除雪機 SXG3512A・SXG4512Aシリーズ 燃料タンクの無償交換修理のお知らせ

2. 不具合および修理の内容

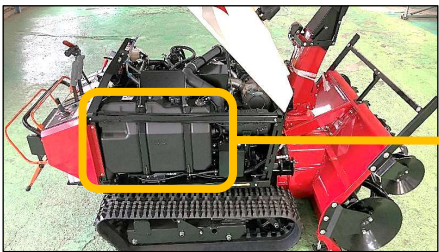
- (1)不具合の内容 : 燃料タンク側面 樹脂のつなぎ目部分から燃料が漏れ出てくる恐れがあります。
- (2)修理の内容 : 除雪機の燃料タンクを燃料タンク (青マーキングあり) に交換させていただきます。
- 所要時間: 約60分
